女川原子力発電所第2号機 工事計画審査資料	
資料番号	02-他-F-19-0009_改4
提出年月日	2021年5月18日

地下水位低下設備に係る設置変更許可申請書の記載内容との比較表

東北電力株式会社

図5-8 安全設備の要求の観点からの整理結果 (Step⑨・⑩)

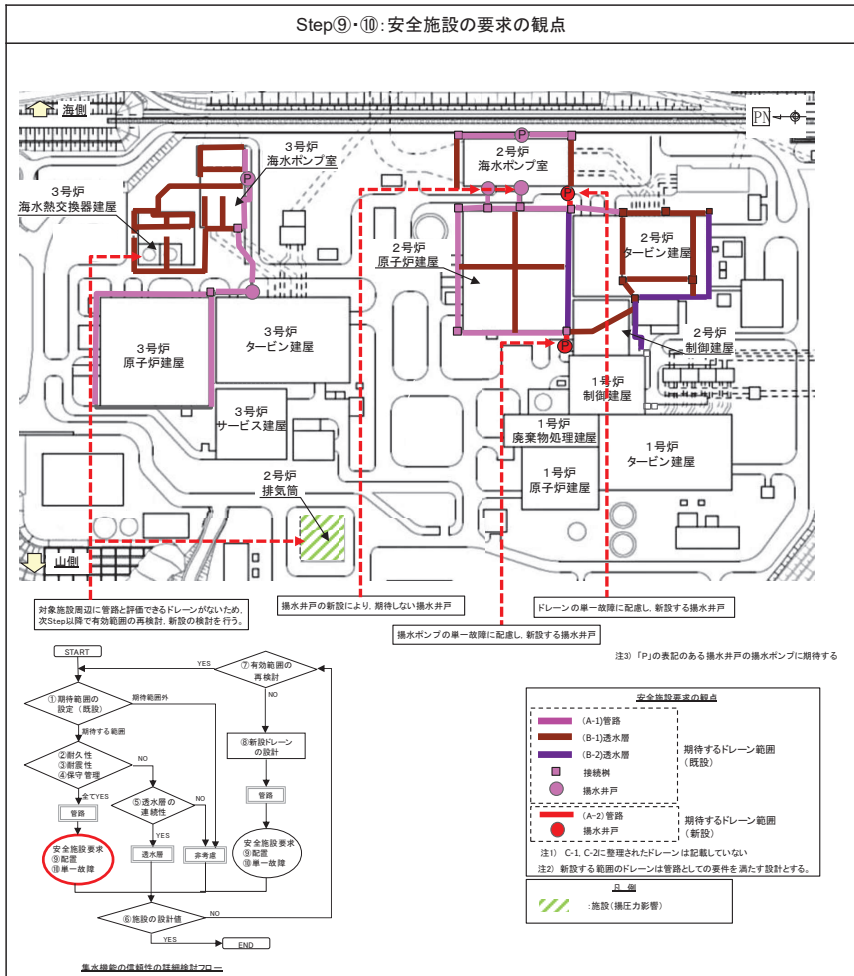
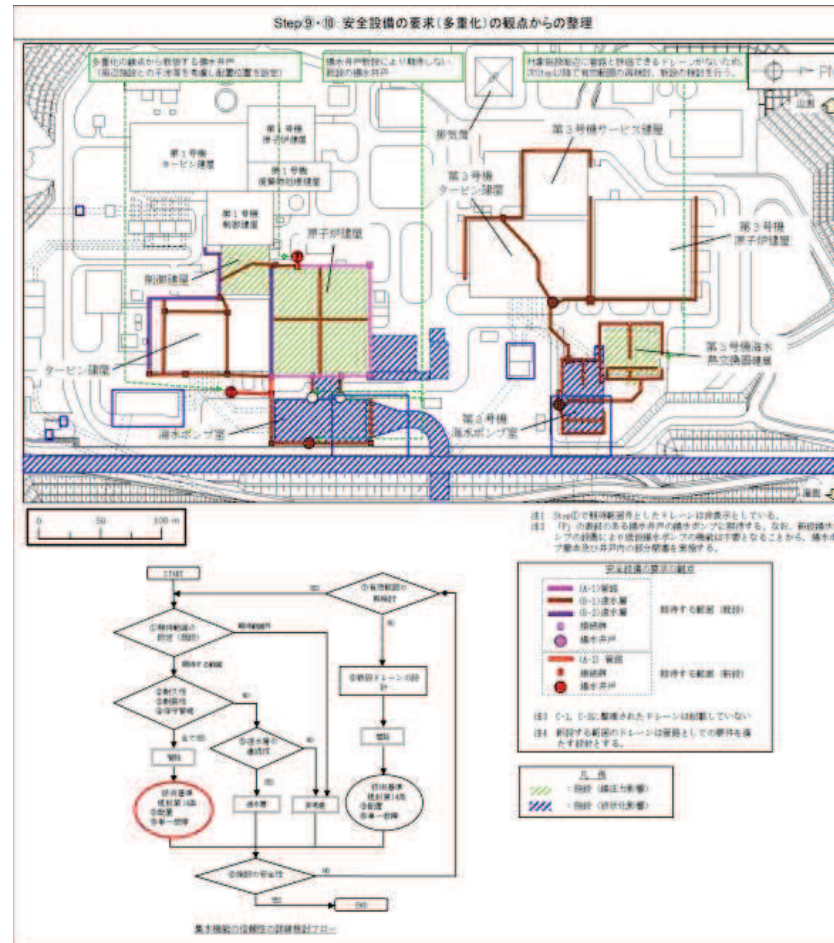
・ 詳細設計を踏まえ具体化した事項
 (周辺施設との干渉等を考慮し揚水井戸の配置位置を設定。また、既設の揚水ポンプの取扱いを踏まえ記載適正化(2号機海水ポンプ室周辺))

図 5-9 有効範囲の再検討での整理結果 (Step⑦)

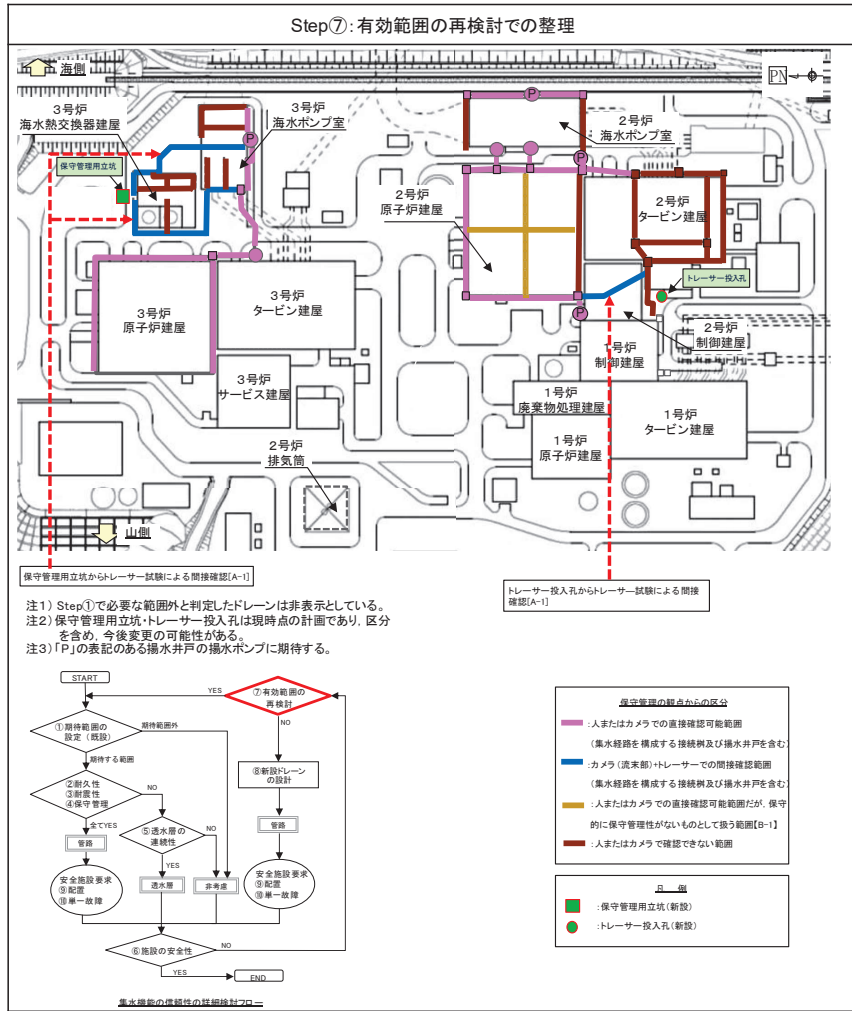
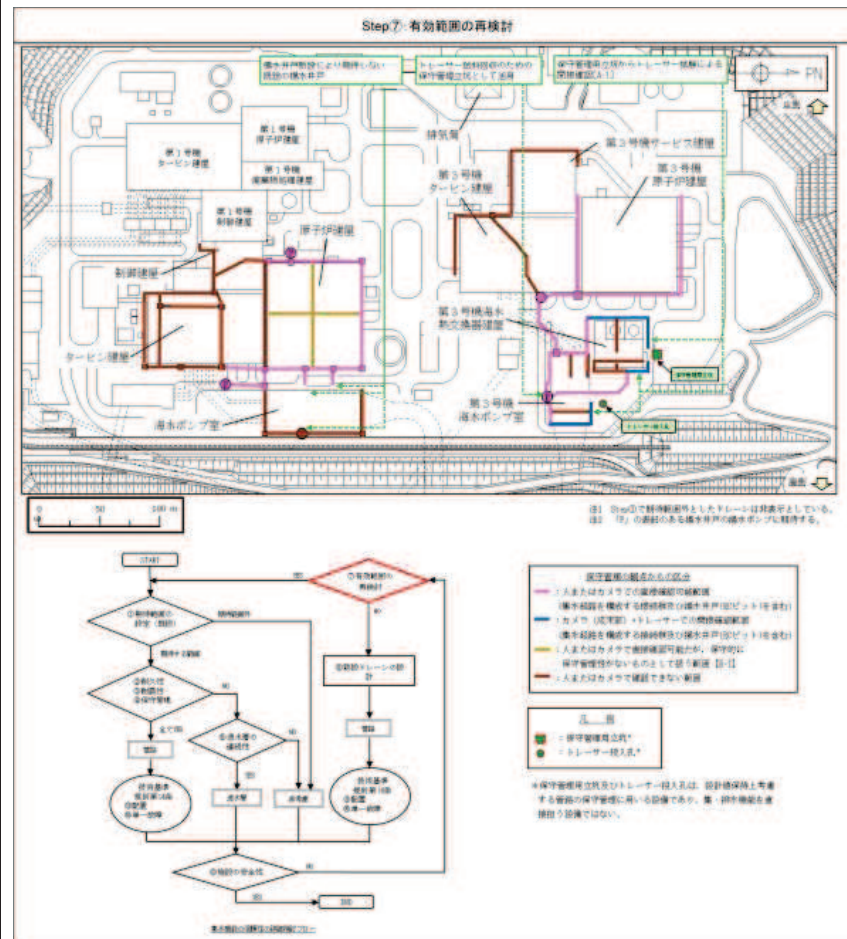
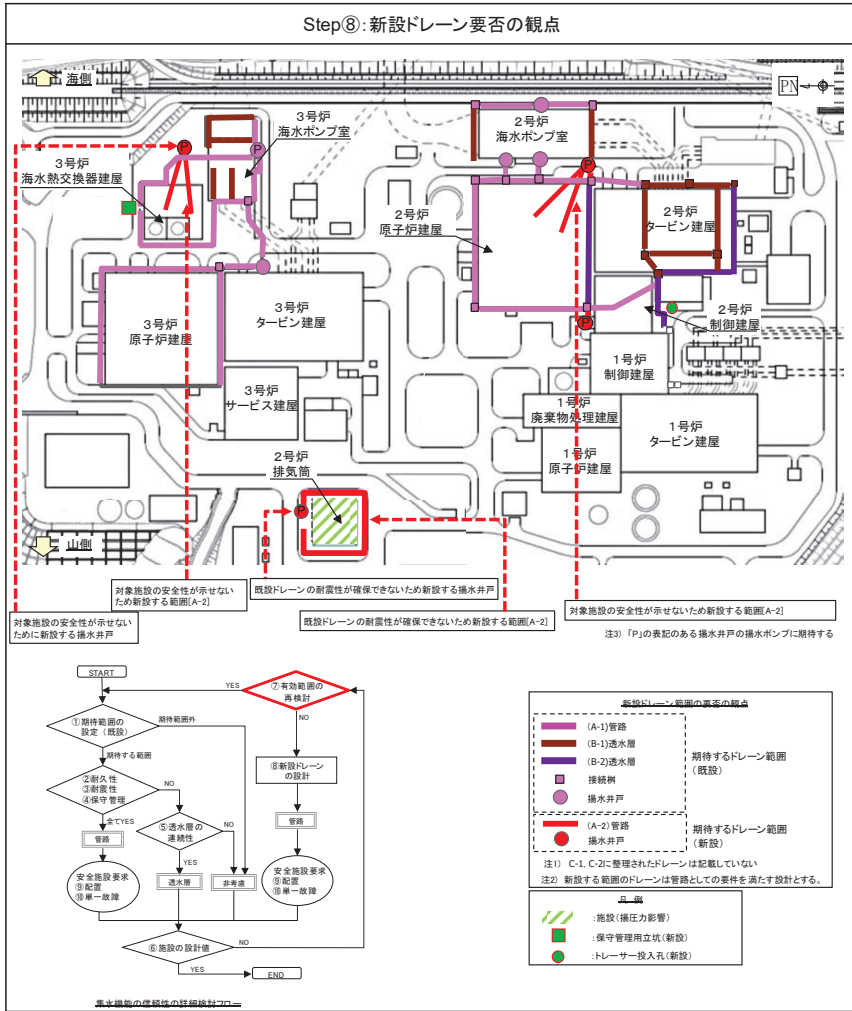
・ 詳細設計を踏まえ具体化した事項
 (保守管理性を確保するための保守管理立坑・トレーサー投入孔の配置検討結果を反映)

図 5-10 新設ドレーン要否の観点からの整理結果 (Step 8)

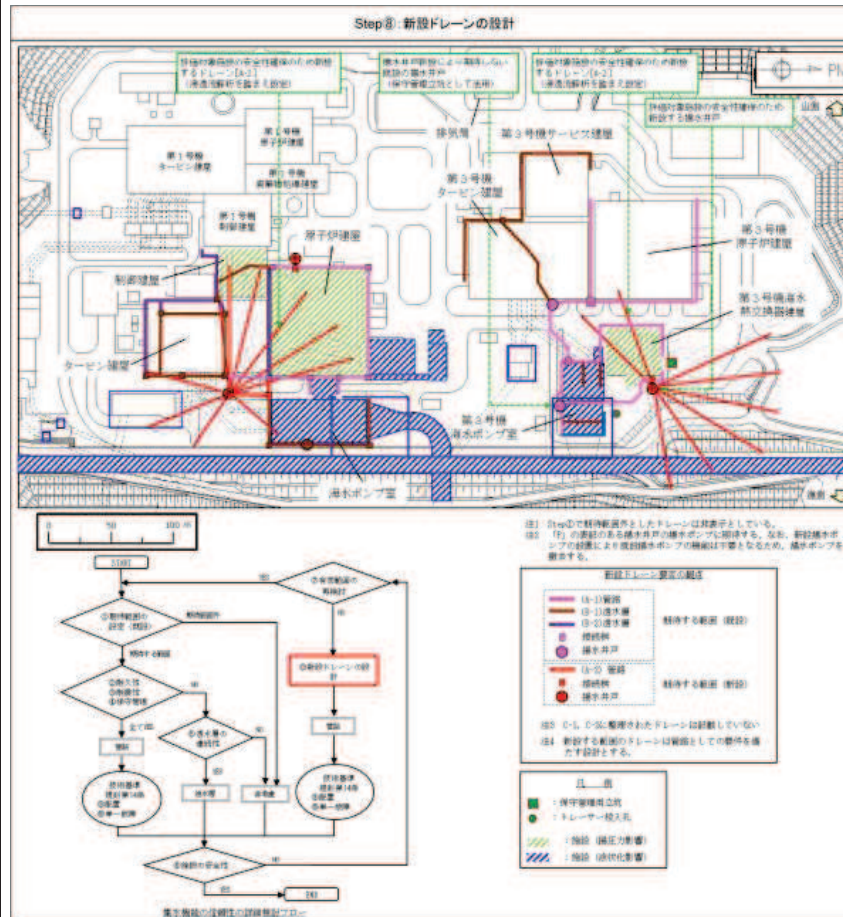
・詳細設計を踏まえ具体化した事項
 (詳細検討結果を踏まえ、2号機排気筒へは新設を行わず、2号機原子炉建屋と3号機海水熱交換器建屋周辺にドレーンを新設することで安全性を確保する設計とした。新設ドレーンの配置は浸透流解析結果を踏まえ設定した。なお、施設直下の既設ドレーン(φ50mm有孔塩ビ管)は設置変更許可同様考慮しない設計とした。)

図 5-11 安全設備の要求性能確保の観点からの整理結果 (Step 9・10)

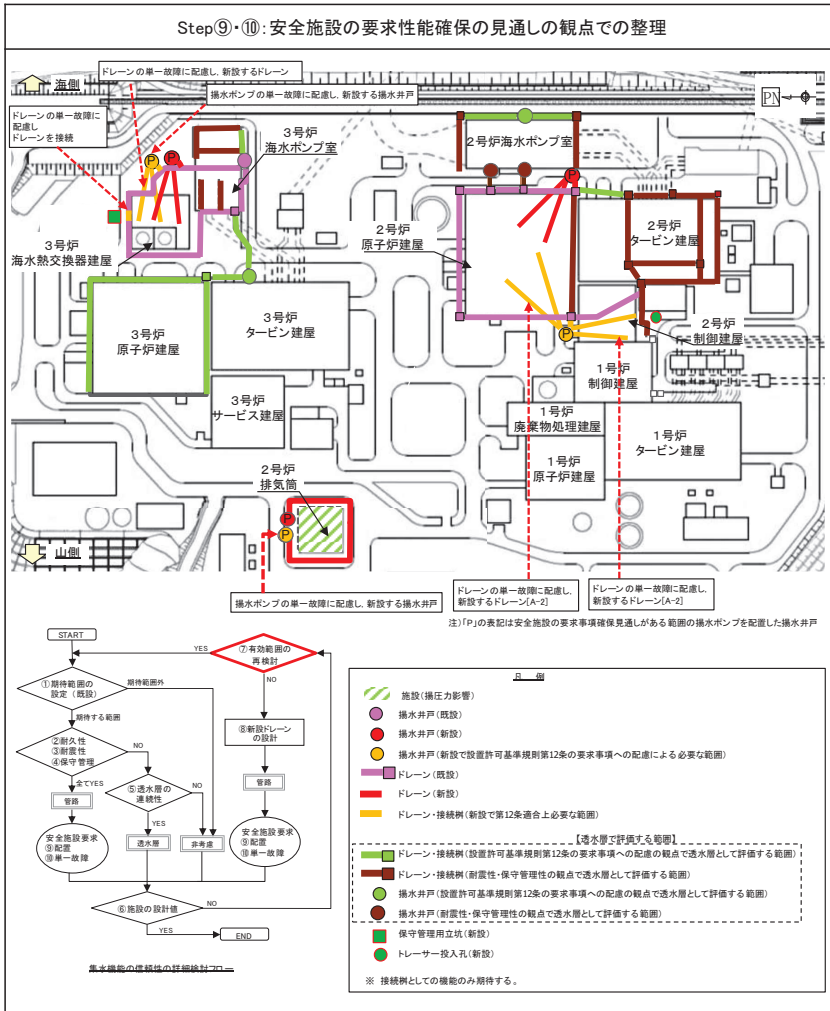
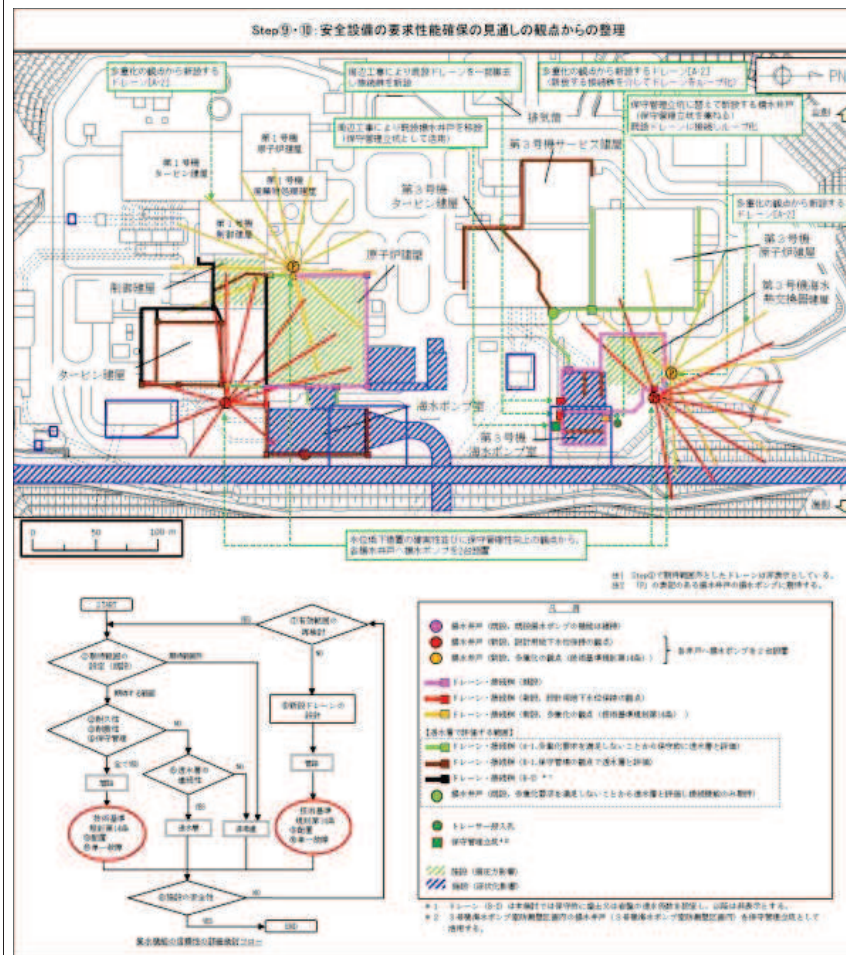
・ 詳細設計を踏まえ具体化した事項
 (設置変更許可同様、揚水井戸・ポンプの多重化(各エリア2系統設置)等を行う。なお、詳細設計段階の検討を踏まえ、各揚水井戸へ揚水ポンプを2台設置する設計とした旨を記載。)

図 5-12 地下水位低下設備の設定結果（まとめ）

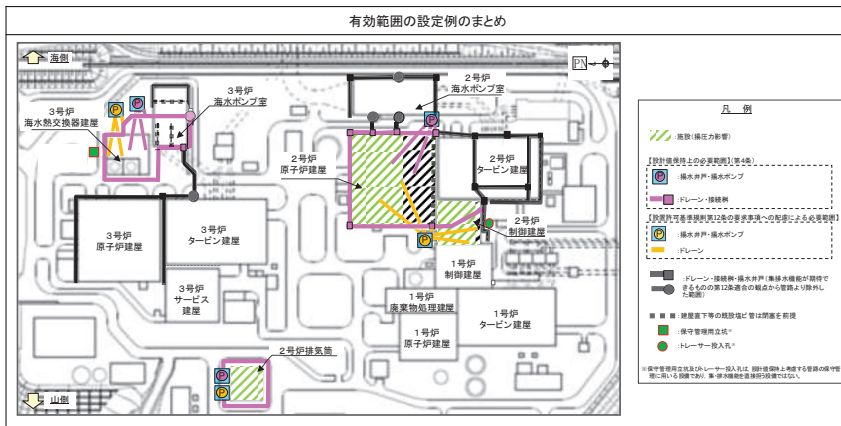
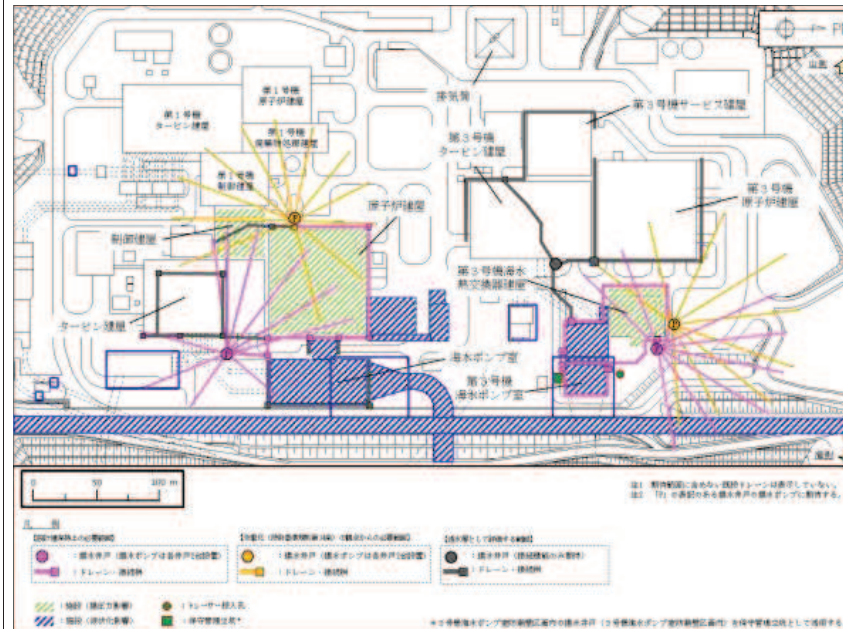
・詳細設計を踏まえ具体化した事項（設置変更許可と同様のフローに基づき工事計画認可における詳細設計（工事計画認可で実施した浸透流解析を含む）も踏まえ検討した結果、設置変更許可よりドレーン配置・構成が変更となっている。）

図 8-2 海水ポンプ室周辺のドレーンからの地下水の排水経路

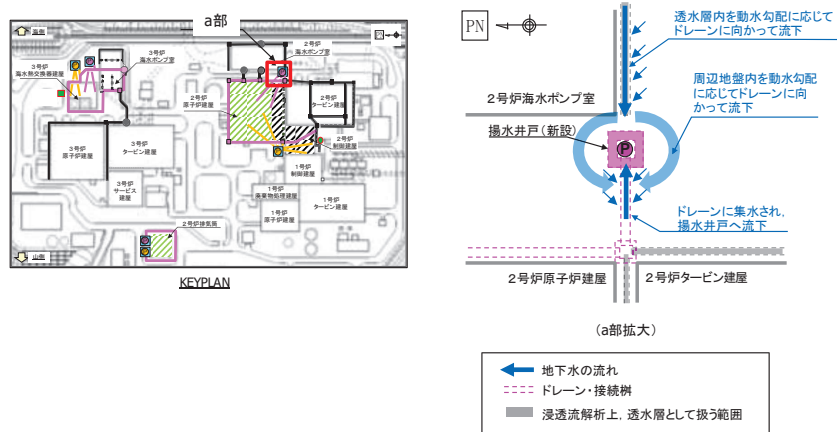
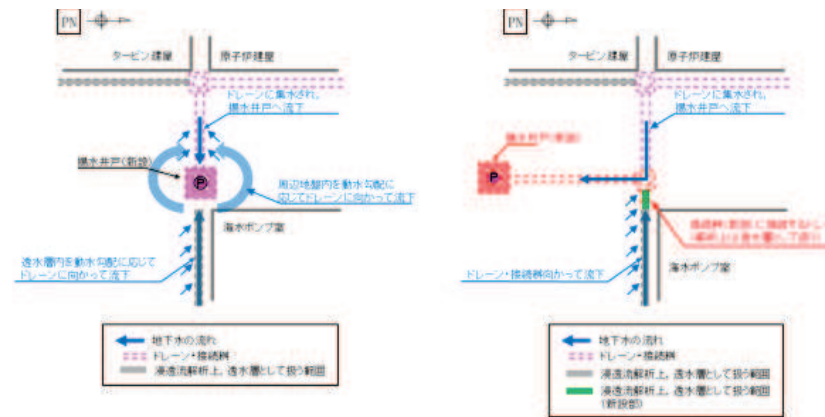
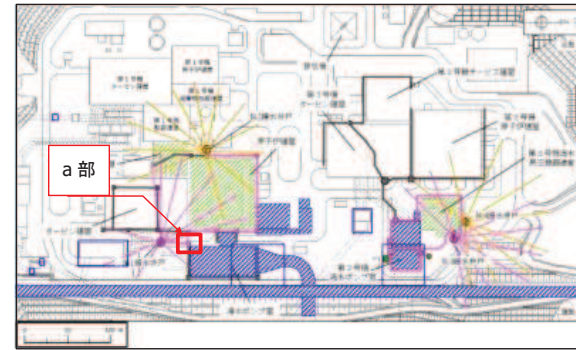
集水機能を担うドレーンに接続柵を介す等により地盤（B-1、B-2）として取扱う既設ドレーンが接続される箇所があるが、集水機能に影響を及ぼさない構造であることを工事計画認可段階で示す。
